## RELATÓRIO PRELIMINAR DE ACOMPANHAMENTO DE EDITAL

Acompanhamento do Edital de Concorrência nº 053/2022/SPObras.

CONTRATAÇÃO DE EMPRESA OU CONSÓRCIO DE EMPRESAS, ESPECIALIZADAS EM ENGENHARIA PARA EXECUÇÃO DAS OBRAS E SERVIÇOS PARA **REQUALIFICAÇÃO DO CORREDOR E A REFORMA DOS PAVIMENTOS FLEXÍVEIS, PASSEIOS E DEMAIS ELEMENTOS JÁ EXISTENTES DA AV. INTERLAGOS** (TRECHO ENTRE AV. WASHINGTON LUÍS E AV. ATLÂNTICA) – NA REGIÃO SUL DA CIDADE DE SÃO PAULO. (peça 4, fl. 1, grifos no original).

**Figuras 1 e 2** - Trecho de intervenção (Av. Interlagos + parte da Av. Teotônio Vilela) e Trecho total até Parelheiros

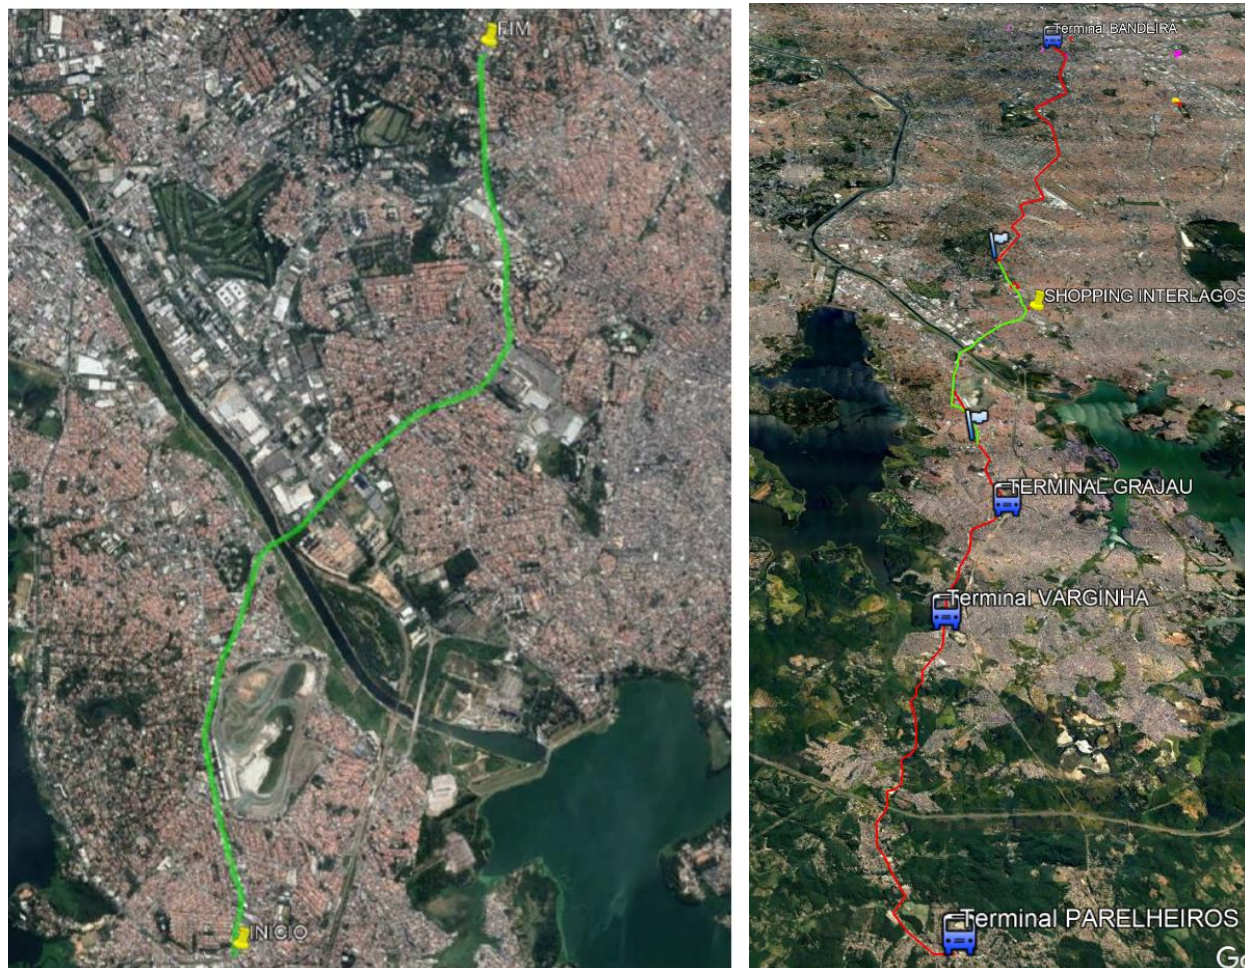
Conforme discorrido em **3.1.1.**, a intervenção ora proposta compreende apenas um trecho de 9,1 km de um corredor que, do Centro da Cidade até Parelheiros, tem praticamente 33km.

Restam então dúvidas relevantes que não se encontram devidamente esclarecidas na justificativa da licitação:

- Haja vista que a partir da Av. Interlagos os ônibus seguem pela direita em pavimento rígido, a mesma alteração de pavimento não seria cabível para o trecho anterior?
- Visto que a partir da confluência da Av. Atlântica os ônibus seguem pela esquerda, junto ao canteiro central e com implantação de ciclovia, a mesma alteração não seria cabível para o trecho precedente?
- Como será equacionado o “afunilamento” de pista sentido Centro, na ponte Jurubatuba?
- Como serão equacionadas as recorrentes inundações na passagem pelo Córrego Zavuvus?

Assim, cabe esclarecimentos pela SPObras acerca da diferença do tipo de pavimento utilizado no corredor exclusivo dos ônibus em outros trechos que interligam com o corredor previsto no certame, como também acerca das inundações recorrentes na passagem pelo Córrego Zavuvus.
